## Le Bain Mathieu, Audit en accessibilité

Le RAPLIQ a procédé à l'audit d'accessibilité du Bain Mathieu, une salle de spectacles située au 2915 rue Ontario Est à Montréal. La visite s'est déroulée le 9 Mai 2013.

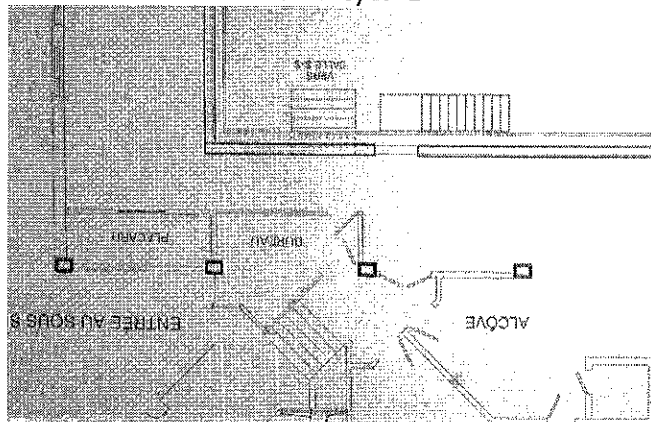
1) Présence de deux marches non doublées à l'entrée, puis d'un escalier non doublé vers la salle de spectacle.

a. Créer un nouvel accès côté rue Ontario (voir plans ci-dessous)

- Percement de la façade, création d'un hall en niveau rez-de-chaussée, dans la partie bureau/vestiaire
- Pose d'une plate forme élévatrice sous gaine desservant le rez-de-chaussée, le niveau R+1 et le sous-sol
- Pose d'un système de protection incendie (gicleurs)

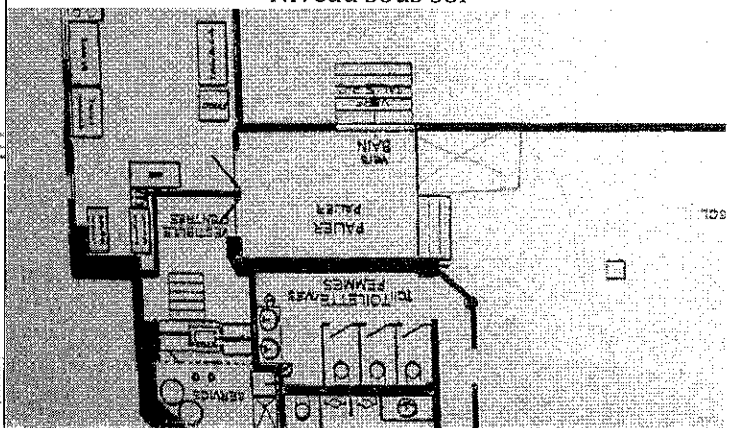
b. Équipement des escaliers incomplet:

- Poser deux mains courantes sur potelet en extérieur et deux nez de marches pour l'escalier à l'entrée
- Prolonger deux mains courantes en partie basses sur l'escalier principal

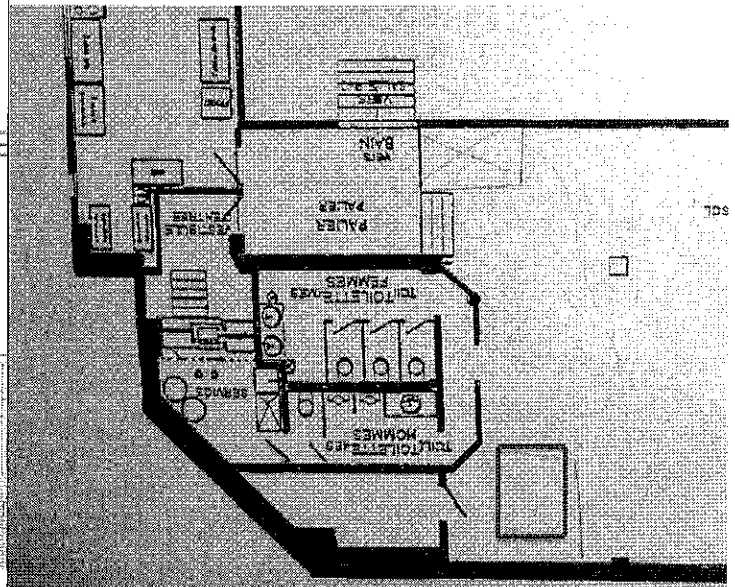
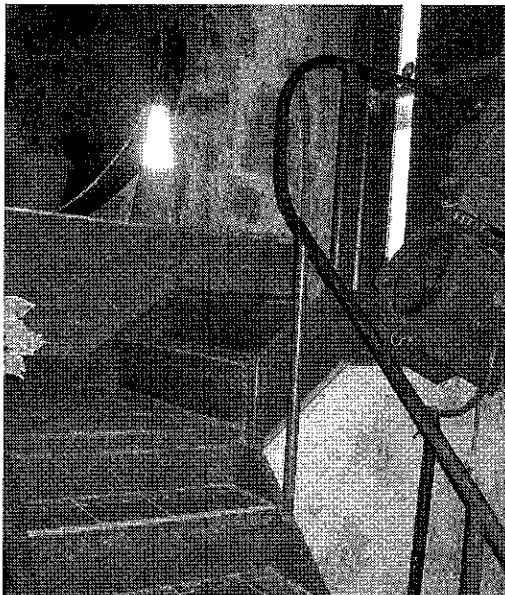
1) Présence de deux marches non doublées à l'entrée, puis d'un escalier non doublé vers la salle de spectacle.

a. Créer un nouvel accès côté rue Ontario (voir plans ci-dessous)

- Percement de la façade, création d'un hall en niveau rez-de-chaussée, dans la partie bureau/vestiaire
- Pose d'une plate forme élévatrice sous gaine desservant le rez-de-chaussée, le niveau R+1 et le sous-sol
- Pose d'un système de protection incendie (gicleurs)

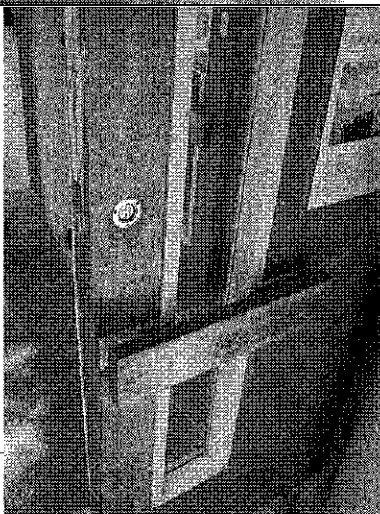
1) Deux marches non doublées et équipement insuffisant

2) Seuil non conforme (H=12cm)

3) Poignée de porte difficilement préhensible.

- a. Voir la préconisation dans la partie obstacles majeurs en A.1

- a. Voir la préconisation dans la partie obstacles majeurs en A.1

- c. Remplacer la poignée par un modèle type bâton de maréchal.  
Prix estimé : 300\$C (ht)

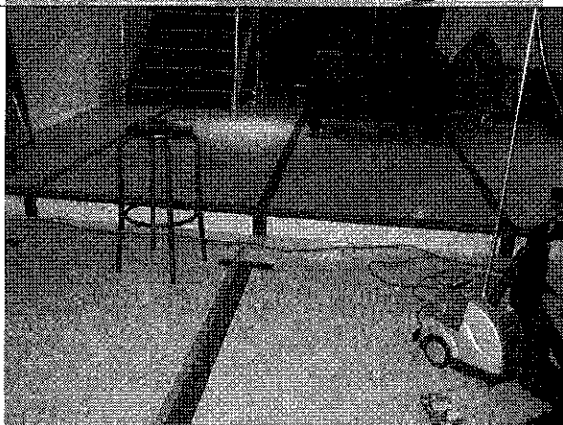
Marche non doublée d'un dispositif de franchissement conforme
